インターネット環境改善事業検証委員会 報告書
— 今後の整備・維持管理方針の基本的考え方 —

令和 4年 3月

インターネット環境改善事業検証委員会

図 4.2.4 利島 HDD 工事スタック事象の検証説明図（推定）

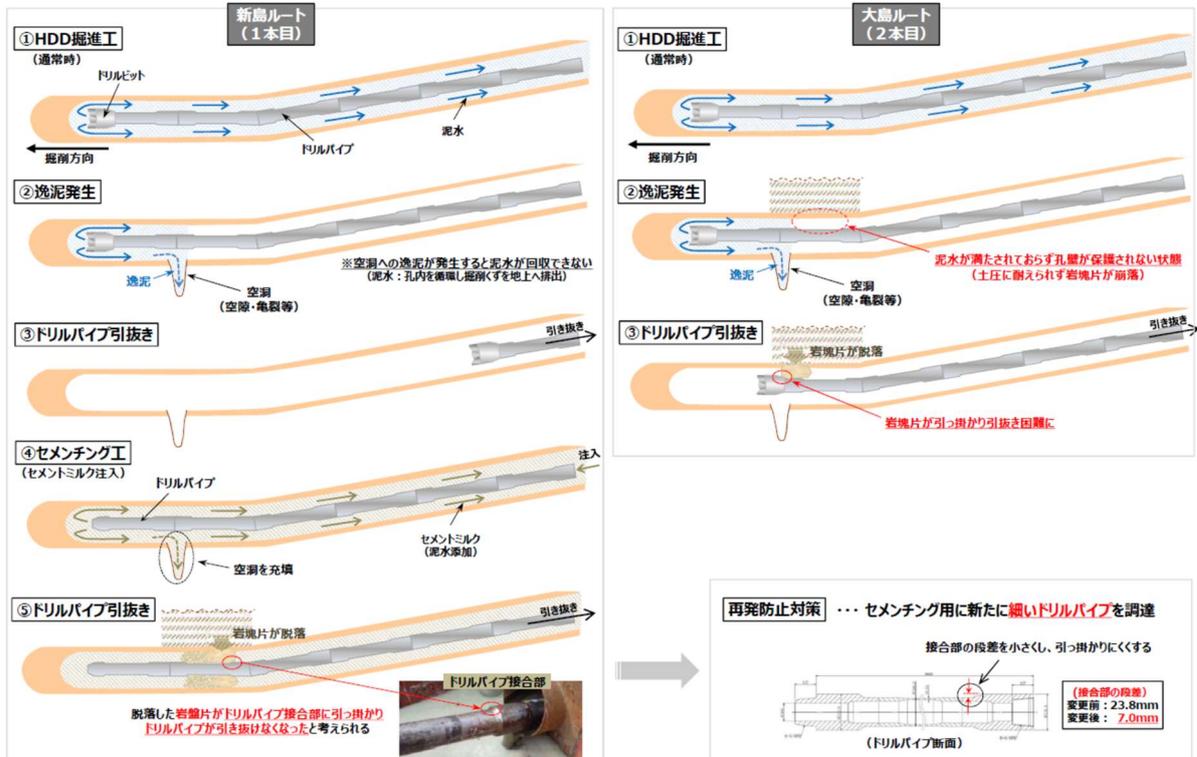
- ・ スタック位置より後部に砂礫状になった未固結で脆いスコリア層が分布しており、そのスコリア層の崩落によりスタックしたと考えられる。
 - ・ 現地調査前の段階では、蛇洞沢付近（ボーリング調査③）に沢特有の特異な地層が存在しそれがスタック原因ではと想定していたが、他のボーリング箇所（①，②）の地層構成と大きな差は見られなかった。
 - ・ ボーリング調査②付近でもスコリア層が互層として存在し、仮に HDD 工法で実施する場合には地盤改良等の補助工法や掘削距離を短くするルート選定等の対策が必要である。
- 海側の地質調査ができれば、より明らかな検証が可能となることを委員会で確認した。

図 4.2.3 利島 HDD 工事スタック箇所の地層想定図

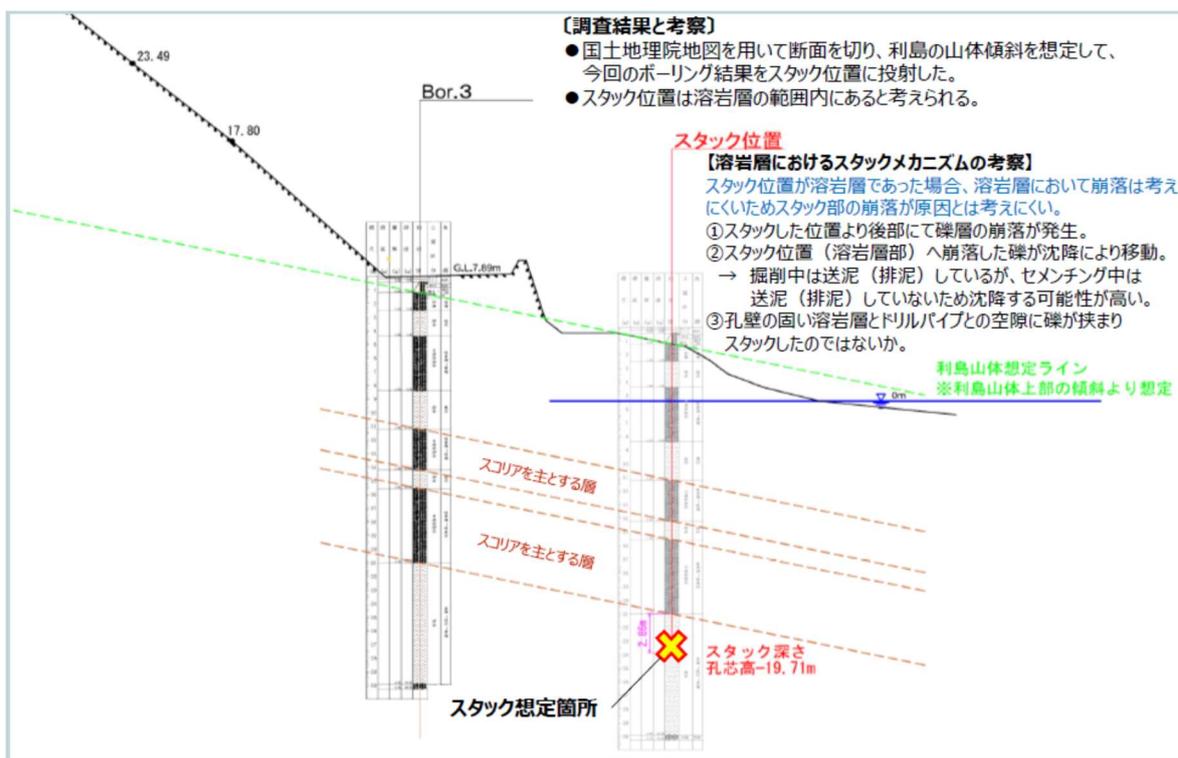
利島山体ラインよりボーリング調査③地点の地質がスタック位置まで続いていると仮定するとスタック箇所は溶岩層と予想される。

図 4.3.1 港湾施設（突堤等）を利用した陸揚イメージ図

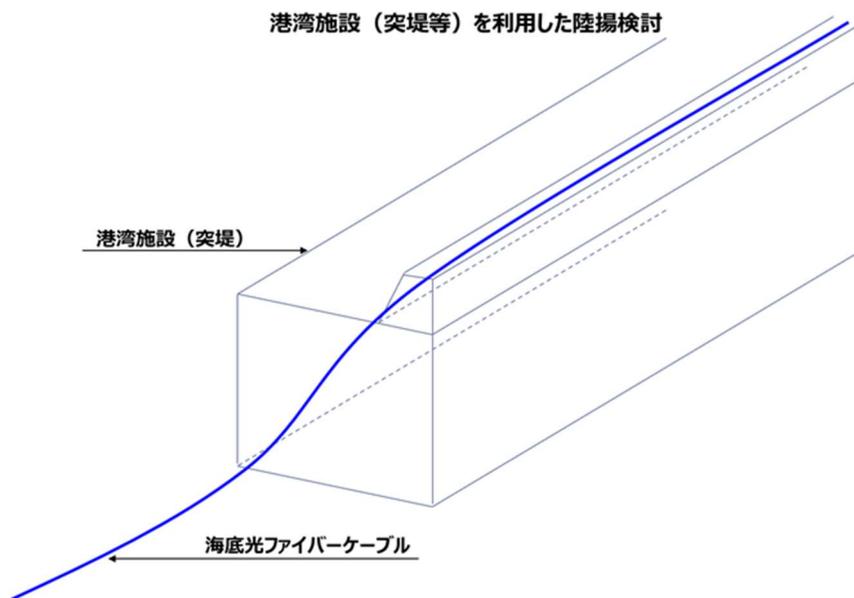
案	委員からの意見
案 1 弧状推進工法 (HDD 工法)	○ 島では地熱利用等で深くボーリングしている例があるので掘削工事の参考にできないか。
案 2 立坑+水平推進	○ 水平推進は弧状推進よりも利点があると思うが、機材の持ち込みなど下準備が大変であり、費用をかけられるかが課題と考える。
案 3 港湾施設利用	○ ケーソンに直接取付しないで取付架のようなものを使用して栈橋上に排砂管を通して例がある参考にできないか。 ○ 平成 30 年 10 月の台風 24 号で利島の西突堤のケーソンが 3 m ほど滑動している。海底ケーブルが固定されていると確実に切れる。移動量を吸収できる取付方法の検討が必要と考える。
案 4 陸揚箇所の再検討	○ 海底を開削してケーブルを埋設するには施工条件が厳しい。作業船の稼働率が悪く日数がかかる。また仮に開削できたとしても波浪により開削溝がすぐに埋まってしまうことが考えられる。
その他検討案 ケーブル防護強化	○ 転石の衝撃に耐えられる強固な保護管や、保護管の接合部の強度を上げることも検討した方がよい。保護管を設置してからケーブルを挿入することも可能だと考える。
共通課題	○ 安全な陸揚位置を検討するために港湾区域も含めて海洋調査を実施するべき、海洋ボーリング調査については、港湾施設の利用についても検討した方がよい。 ○ 「安全性」の定量的な評価ができないか。案 1 なら 100 年に 1 回ケーブル損傷事故が発生、他の案なら 10 年に 1 回など数字にできれば評価ができる。

表 4.4.1 御蔵島沖冗長化検討（案）

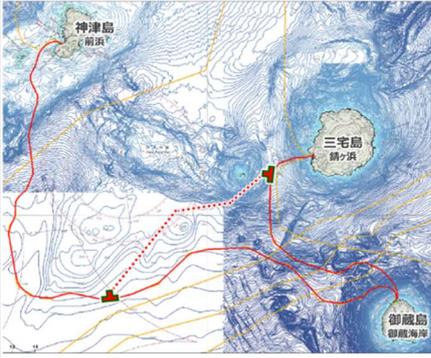
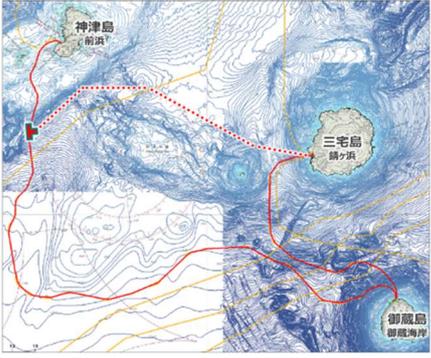
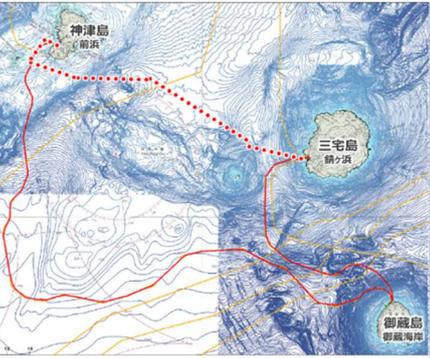
本委員会では、施工時の安全性と損失値の余裕を考慮すると案 3（三宅～神津島新ルート敷設案）の整備が望ましいことを確認した。一方で、三宅島陸揚部に新たなケーブル陸揚の余地がないため三宅島陸揚部の追加調査が必要になることから、計画の深度化に向けては更なる検討が必要であることを確認した。

御蔵島沖冗長化案のうち案 3 を推奨案とする。実施時期は、短期対策完了後とし短期対策の検証も踏まえて、しかるべき時期に別途検討の場を設けて三宅島の追加陸揚位置等の検討を行うことを提案する。
